**Efni: Brúsastaðir II. Umsögn vegna athugasemda.**

Breytingar á deiliskipulagi Hleina að Langeyrarmölum er nær til lóðarinnar við Brúsastaði II var auglýst frá 19.2.-1.4. sl. Ein athugasemd barst á þeim tíma með tölvupósti þann 10. mars sl. frá Magnúsi Þórðarsyni fyrir hönd þeirra sem eiga Brúsastaði I.

Auglýstur uppdráttur, tillaga

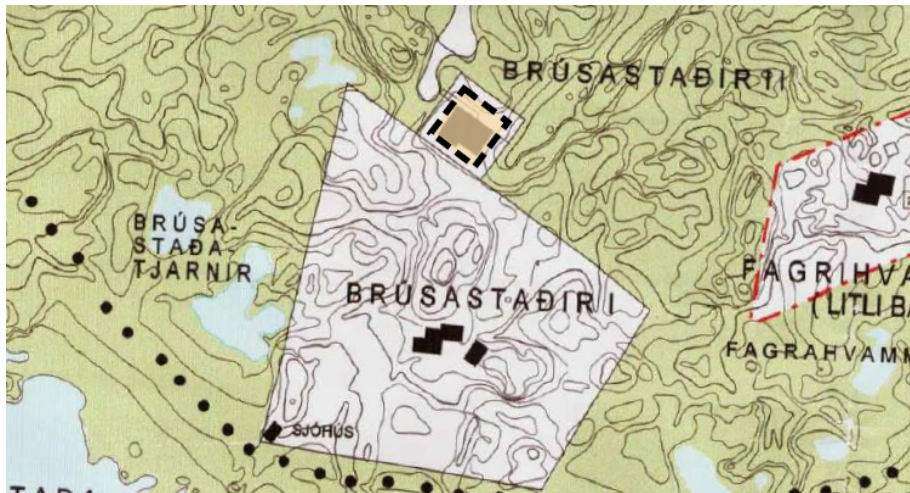
Í þeim tölvupósti kemur fram að gildandi deiliskipulag er ranglega teiknað upp. Í gildi er deiliskipulag sem samþykkt var árið 2000 með síðari breytingum er falla undir heitið: *Byggingarreitur F1, bílastæði, spennistöð, lóðarmörk Brúsastaða* samþykkt 6.3.2001. Einnig kemur fram í sama skeyti að: *á skýringamynd í M 1:500 kemur greinilega fram að lóðaskil er komin langt inn í lóðahluta Brúsastaða 1. Jafnframt að: tekið er af stórum lóðahluta af Brúsastöðum 1 og því er mótmælt og óskað eftir leiðréttingu.*

Leiðréttta þarf uppdrátt í samræmi við það sem fram kemur hér að ofan. Sú leiðrétting hefur hins vegar engin áhrif á það sem nú er mótmælt í ofangreindum tölvupósti.

*Lagt er til að deiliskipulagsbreytingin verði samþykkt er lítur að byggingarmagni innan lóðar og deiliskipulagsuppdráttur lagfærður í samæmi við lóðarmörk frá árinu 2001 og að málinu verði lokið í samræmi við skipulagslög.*
